Kein Kraftschluß nach einer Instandsetzung eines Tausch-Getriebes

Tauschgetriebe

P27-5335-35

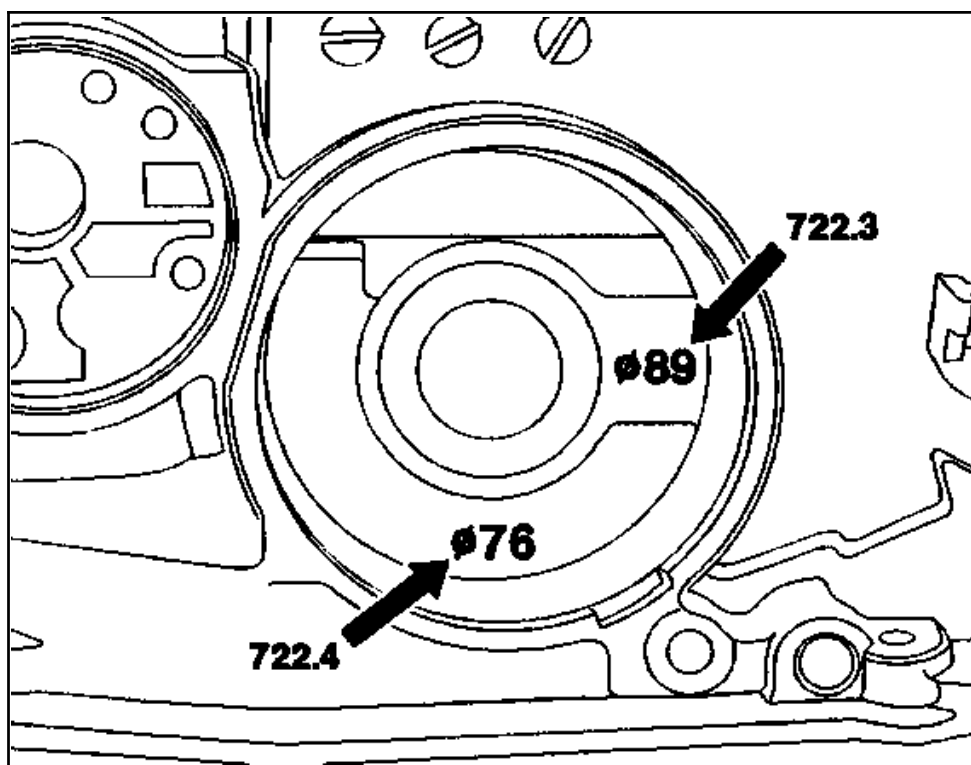
1. Es wurde der falsche T-Formring für den Bremsbandkolben B2 eingebaut.
Bei der Instandsetzung von Tauschgetrieben, deren Gehäuse mit dem Durchmesserangaben
89 (Pfeil) gekennzeichnet ist, darf **nur** der geänderte T-Formring für den
Bremsbandkolben B2 eingebaut werden.

Teil-Nr. 722.3 außer 722.362:

140 277 01 55/59
